| 项目名称   | 合肥恩瑞特药业有限公司安庆分公司年产 140 公斤富马酸卢帕他定、年产 100 公斤吡拉格雷钠原料药生产线建设项目安全设施竣工验收评价（项目编号：AS2024056）   |       |                           |

年产 140 公斤富马酸卢帕他定、年产 100 公斤吡拉格雷钠原料药  
生产线建设项目安全设施竣工验收评价报告项目影像资料

#### 安全验收评价专家意见修改表

表 8-2 存在问题及安全隐患整改复查判定表

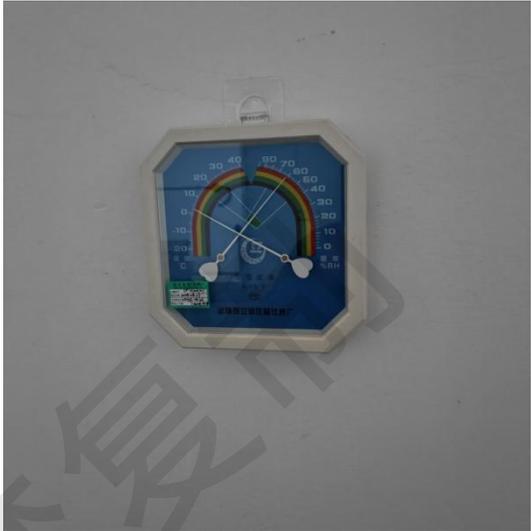
| 序号 | 问题及安全隐患                     | 整改落实情况   | 复查认定 |
|----|-----------------------------|--|------|
| 1  | R1501 设备缺少一根物料进料管线，与设计图纸不符。 | <p>R1501 设备已增加缺少的物料进料管线，与设计及变更保持一致。</p>  | 合格   |

| 序号 | 问题及安全隐患                           | 整改落实情况  | 复查认定 |
|----|-----------------------------------|---|------|
| 2  | R1501 反应釜物料进出口处万向吸风罩未安装，与设计图纸不一致。 | 已增加 R1501 反应釜物料进出口处万向吸风罩。<br> | 合格   |

- 1、设备平面布置图设计专篇位置与现场不一致，见下图

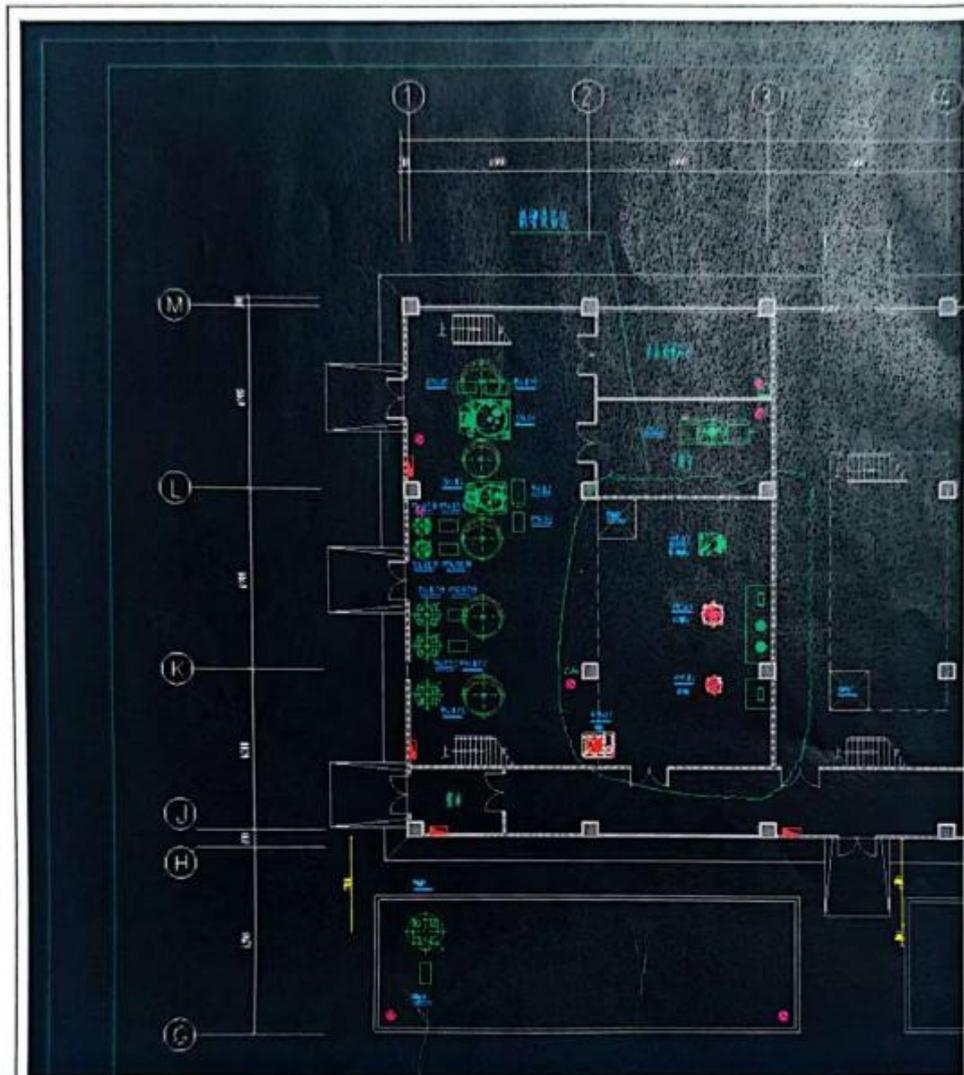
根据前期试生产评审意见，对设备平面布置图和统一对部分报警、联锁值设置不合理，控制方式描述有误的地方，需要对以下部分进行补正修改：

| 设计单位意见：<br>(章)  同意上述变更。以上变更均为一般变更，不增加安全风险。<br> |              |    |  |     |   |     |
